Modulo per la presentazione delle osservazioni per i piani/programmi/progetti sottoposti a procedimenti di valutazione ambientale di competenza statale

ID: (n.114) Documenti procedura di Provvedimento Unico in materia Ambientale (PNIEC-PNRR)

Da un'analisi delle varie normative vigenti emerge che le zone dove sono previste le ubicazioni dei 14 aerogeneratori del progetto eolico denominato "Eolico Arlena" sono aree non idonee al loro insediamento come viene illustrato nelle OSSERVAZIONI che seguono:

Distanze Aerogeneratori da alcuni Beni Culturali

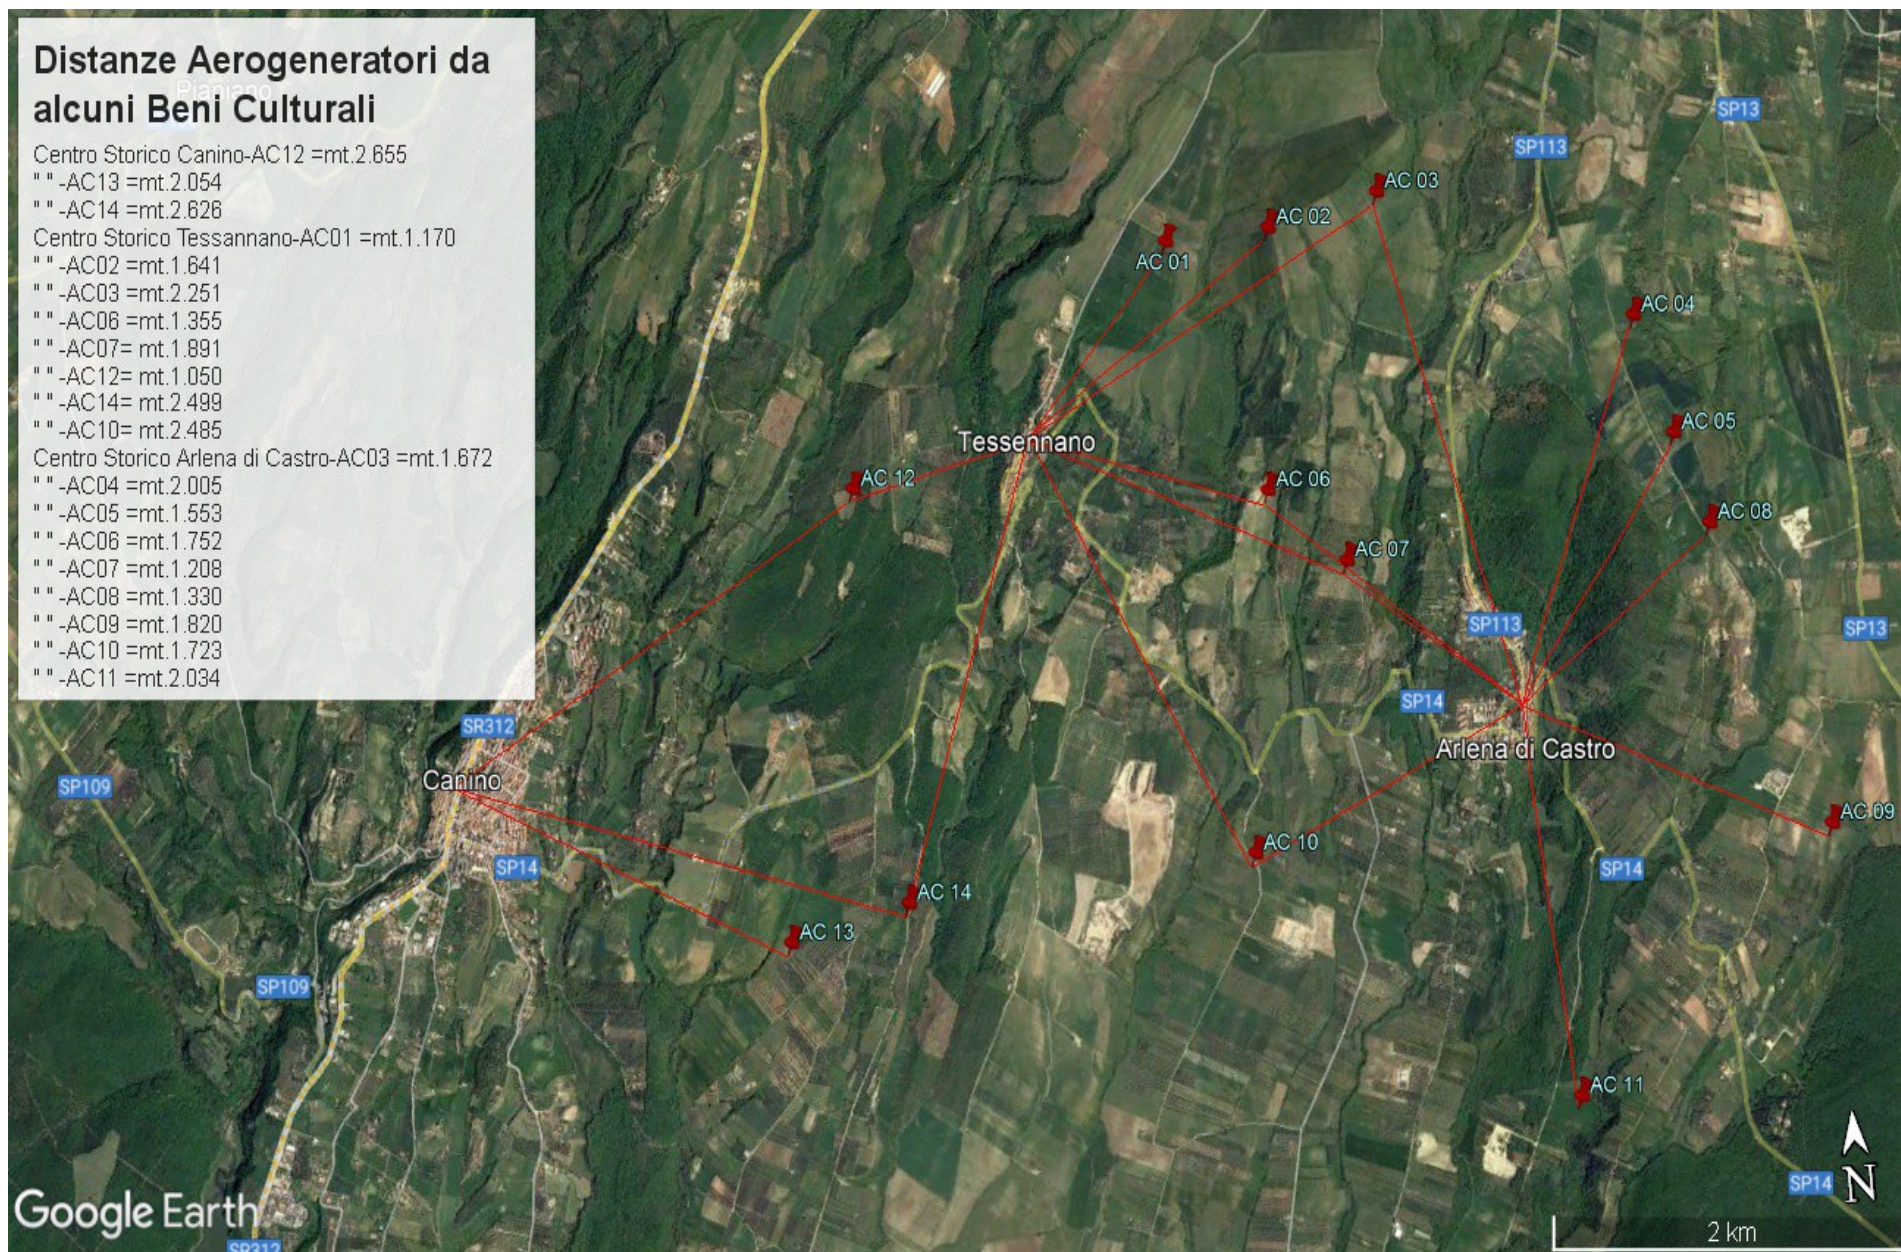
In estrema sintesi e soprattutto alla luce delle normative citate e innovate giorni fa (conversione del D.L n. 13 del 2023 nella Legge...../2023) si può ribadire che tutte le 14 pale ricadano in AREE NON IDONEE in quanto sarebbero installate nelle fasce di rispetto di 3 km dai Beni Culturali tutelati ex D.lgs n. 42/2004 come previsto dall'art.20 com. 8 lettera c quater del D.Lgs n. 199/2021 e s.m.i.

Centro Storico Canino-AC12 =mt.2.855
" "-AC13 =mt.2.054
" "-AC14 =mt.2.626
Centro Storico Tessennano-AC01 =mt.1.170
" "-AC02 =mt.1.641
" "-AC03 =mt.2.251
" "-AC06 =mt.1.355
" "-AC07= mt.1.891
" "-AC12= mt.1.050
" "-AC14= mt.2.499
" "-AC10= mt.2.485
Centro Storico Arlena di Castro-AC03 =mt.1.672
" "-AC04 =mt.2.005
" "-AC05 =mt.1.553
" "-AC06 =mt.1.752
" "-AC07 =mt.1.208
" "-AC08 =mt.1.330
" "-AC09 =mt.1.820
" "-AC10 =mt.1.723
" "-AC11 =mt.2.034

AREE ARCHEOLOGICHE individuate nel PTPR e tutelate ex art.20 co.8 del D.Lgs n. 199/2021

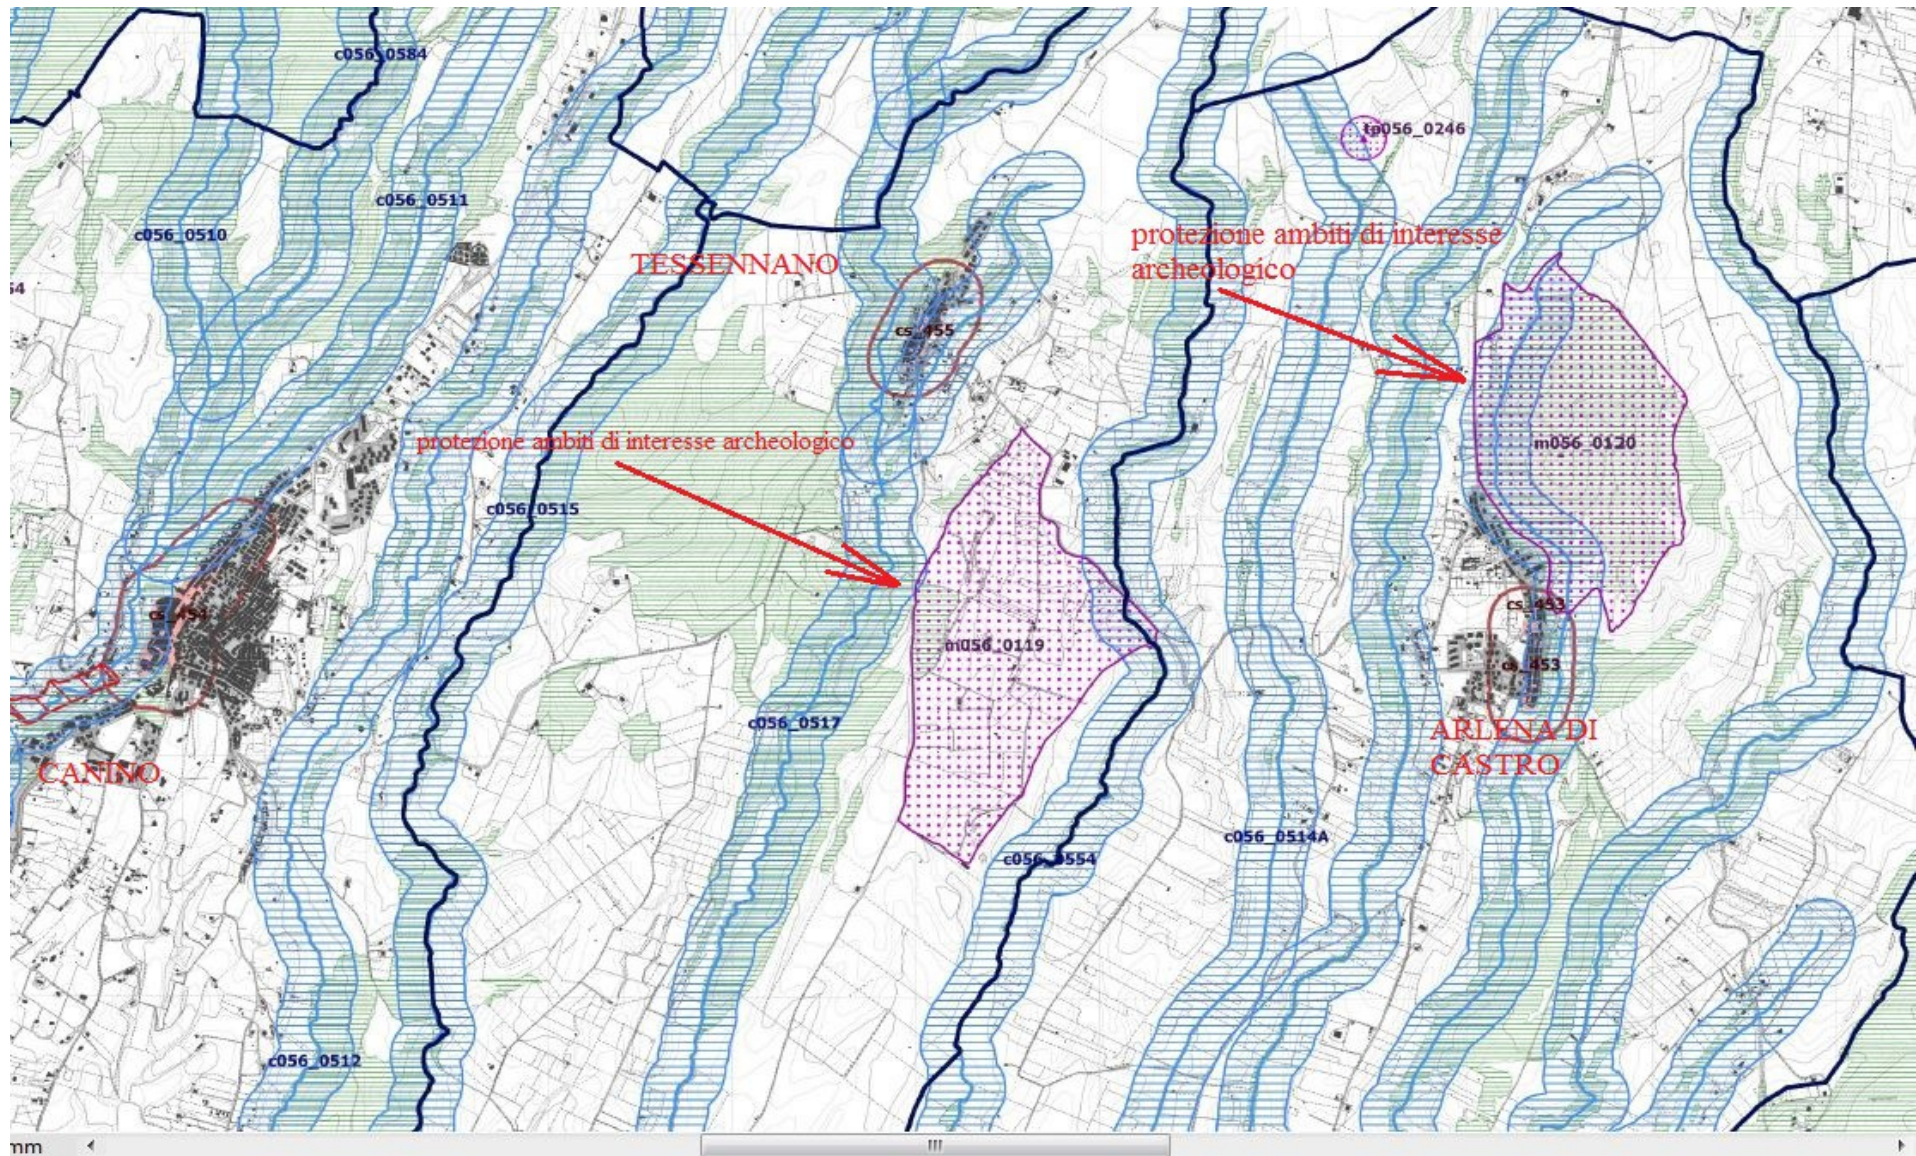
SITI NATURA 2000 nell' AREA INTERMEDIA e VASTA: ZSC IT6010007 "Lago di Bolsena", ZPS IT6010055 "Lago di Bolsena, Isole Bisentina e Martana", ZSC IT6010020 Fiume Marta (Alto corso), ZPS IT6010021 Monte Romano, ZSC IT6010036 Sughereta di Tuscania, ZPS IT6030005 Comprensorio Tolfetano-Cerite-Manziate nei quali verrebbero insediati i 14 Aerogeneratori.
